ДОРАБОТКА : КОЛЕСНЫЕ БОЛТЫ

C OPR 9429

Рисунок : B2GP016D

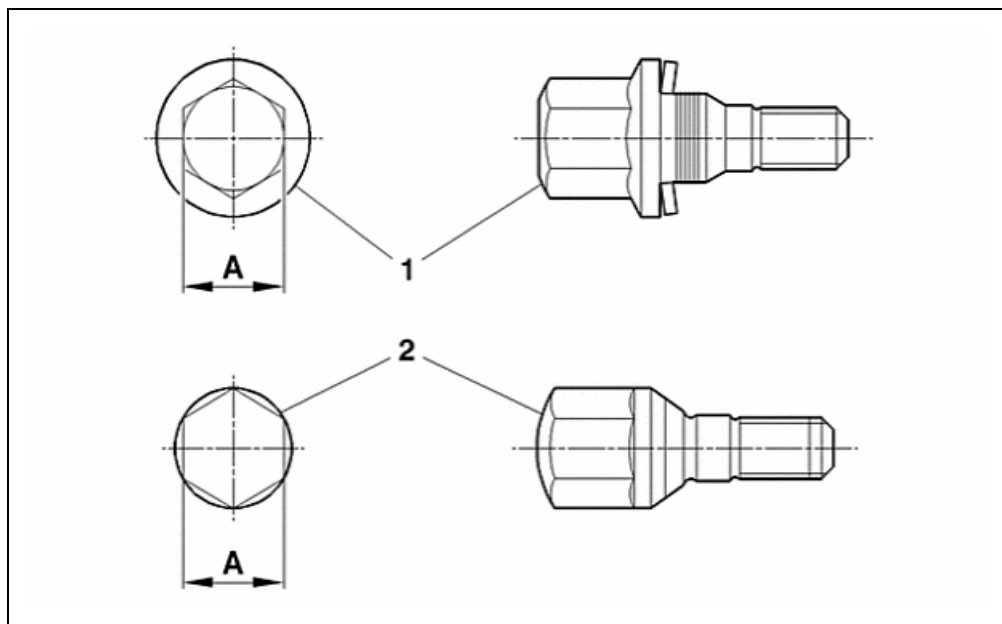
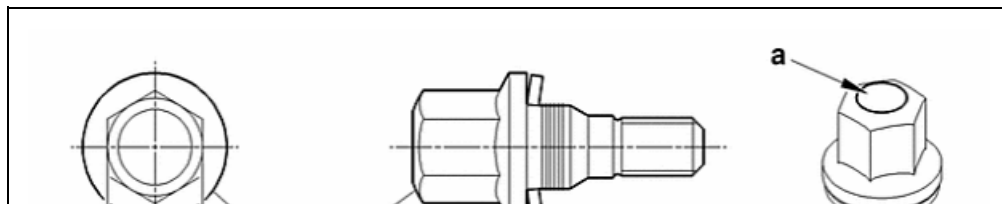
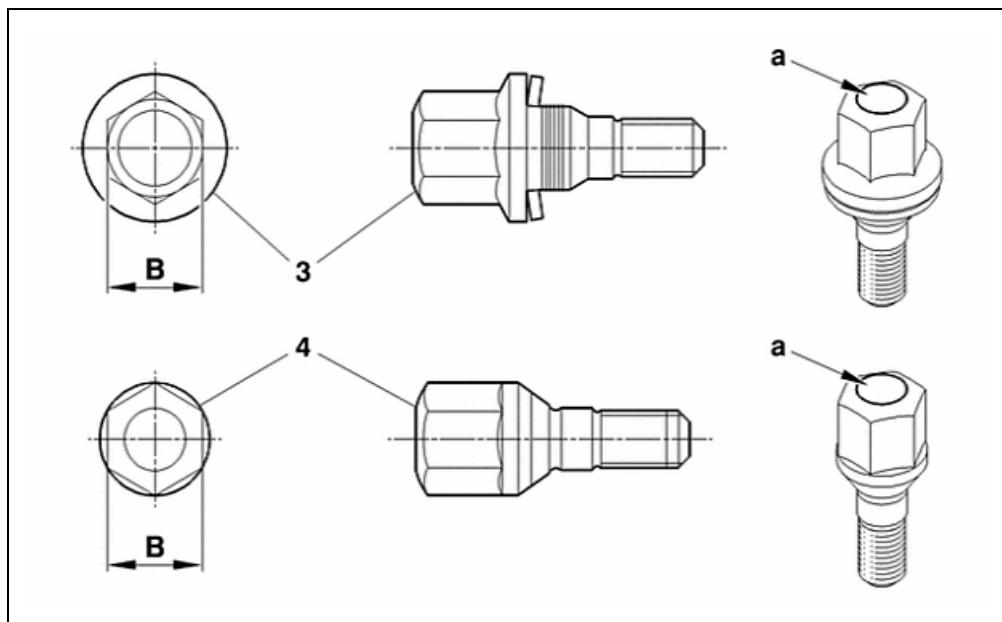
Изменение головки колесных болтов для штампованных и алюминиевых дисков :

- Размер 17 мм (вместо 19 мм)
- Головка полого болта

Установка этих новых болтов требует изменения следующих деталей :

- Колпаки
- Ключа для специальных "противоугонных" болтов
- Съёмника для колпаков
- Ключа для колес, выдаваемый клиенту

- (1) Универсальный болт колеса.
 (2) Болт крепления штампованных стальных колесных дисков.
 (A) Головка болта, размер под ключ 19 мм.
 Головка болта сплошного сечения.

- (3) Универсальный болт колеса.
- (4) Болт крепления штампованных стальных колесных дисков.
- (B) Головка болта, размер под ключ 17 мм.
- " а " Отверстие в головке.

Эта модификация не требует изменения величины момента затяжки..
